SOUBOR VYSVĚTLENÍ ZADÁVACÍ DOKUMENTACE Č. 5

Modernizace ÚAN Zvonařka – zhotovitel stavby

Znění žádosti o vysvětlení zadávací dokumentace č. 1:

LEGENDA PODHLEDŮ

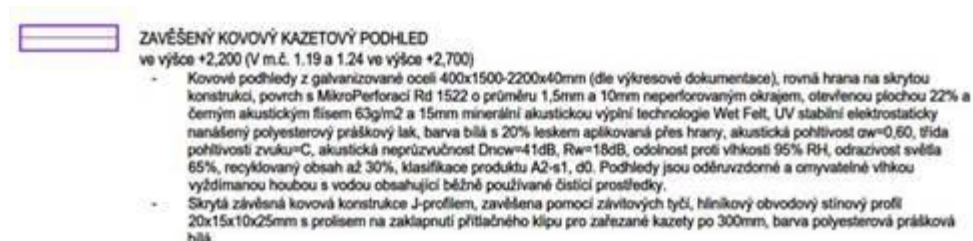
Znění žádosti o vysvětlení zadávací dokumentace č. 3:

Podhledy

Položka 125, 126 – jedná se o podhled, který je v legendě PD označen jako „Zavěšený minerální kazetový podhled“?

Znění vysvětlení zadávací dokumentace č. 3:

Ano - je to patrné například také z označení čísel místností ve VV u položek 125 a 126.
